BAKALÁŘSKÁ PRÁCE

NOVOSTAVBA BYTOVÉHO DOMU, JINCE

**1 POSOUZENÍ PŘEDANÉ PROJEKTOVÉ
DOKUMENTACE**

Obr. 2 - Oprava osazení [1]

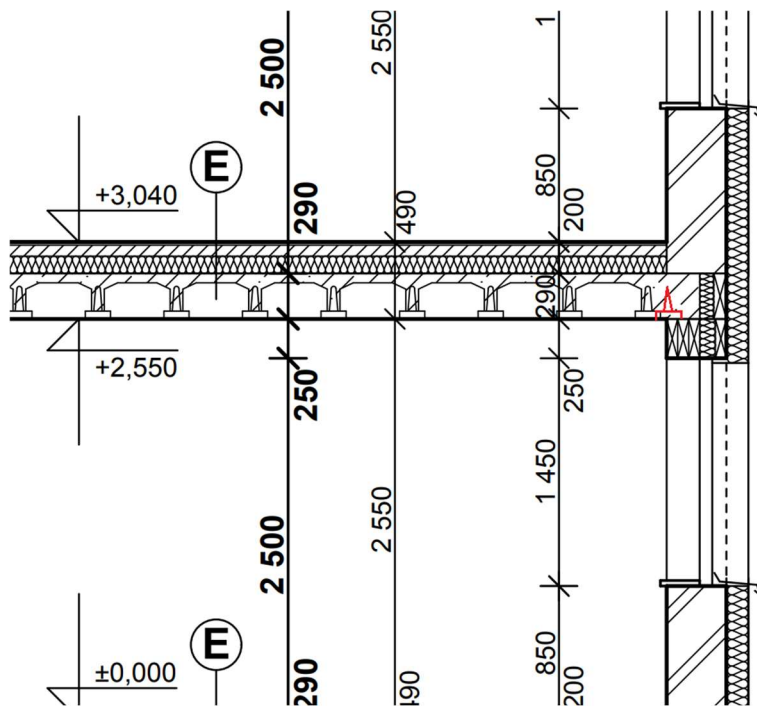
Stropní nosník by měl být osazen alespoň z části na nosné stěně.

Obr. 1 – Nevhodně osazené stropní nosníky [1]

Obr. 3 - Chybějící markýza u vstupu do objektu [1]

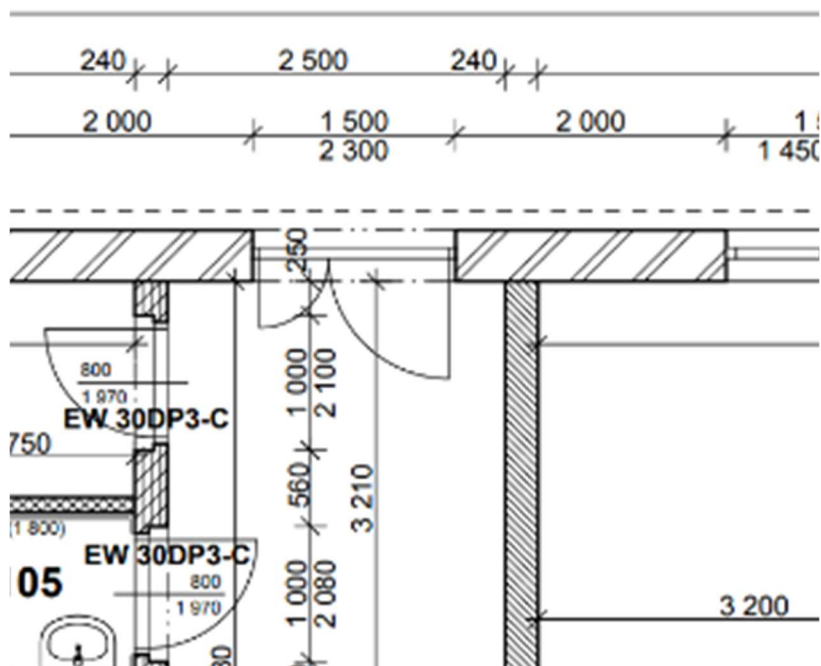
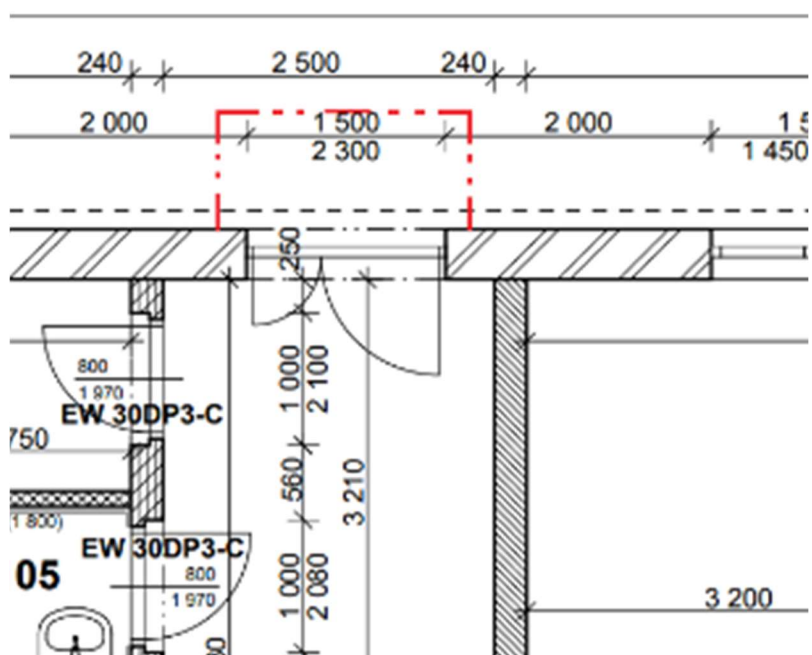
Nad vstupem do objektu bych navrhl markýzu z důvodu ochrany proti nepříznivým podmínkám jako je déšť, sníh či silný vítr.

Obr. 4 - Návrh markýza u vstupu [1]

Obr. 5 - Návrh opravy zakreslení obkladů [1]

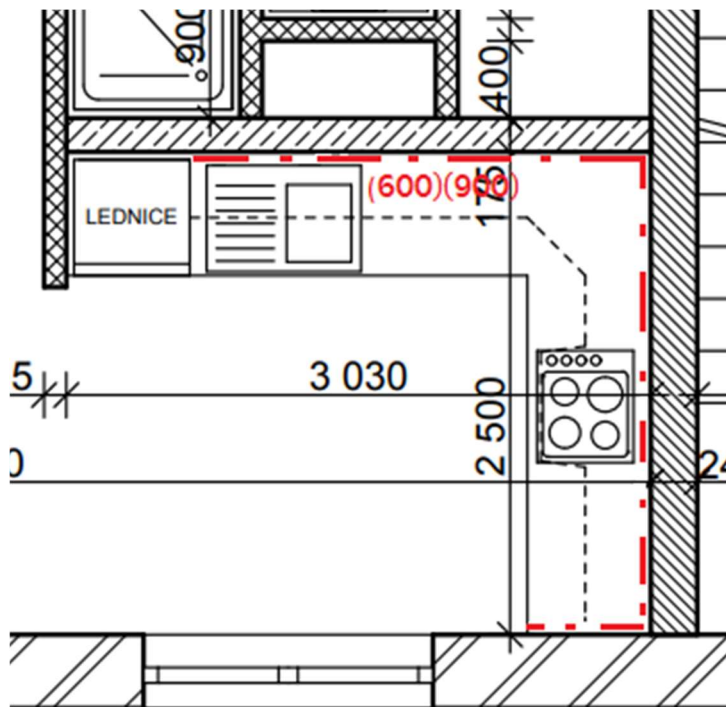
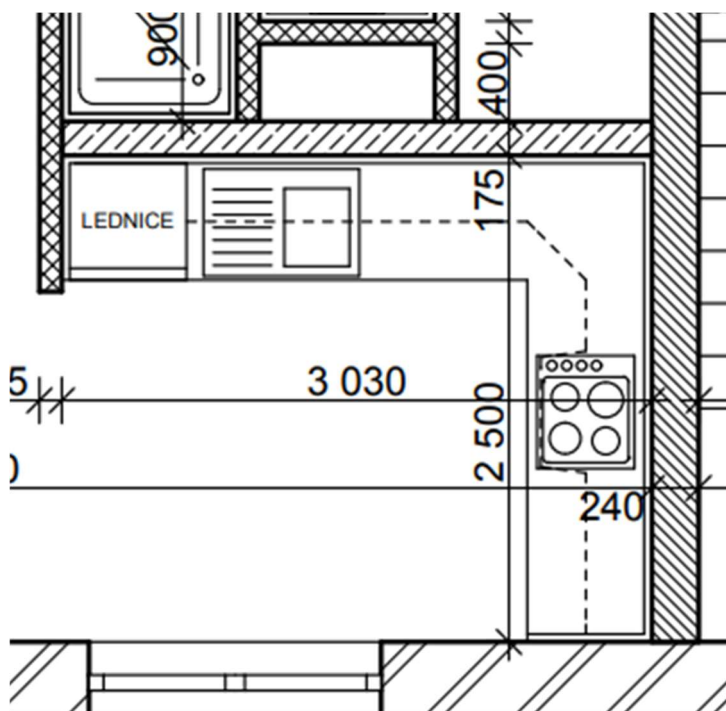
Obklady jsou v projektu zakresleny tenkou plnou čarou. Poté chybí na některých místech výška obkladu a případně od jaké výšky bude obklad osazen. V opravě navrhuji použít velmi tlustou čerchovanou čáru pro obklady a výšku obkladu znázornit do závorek.
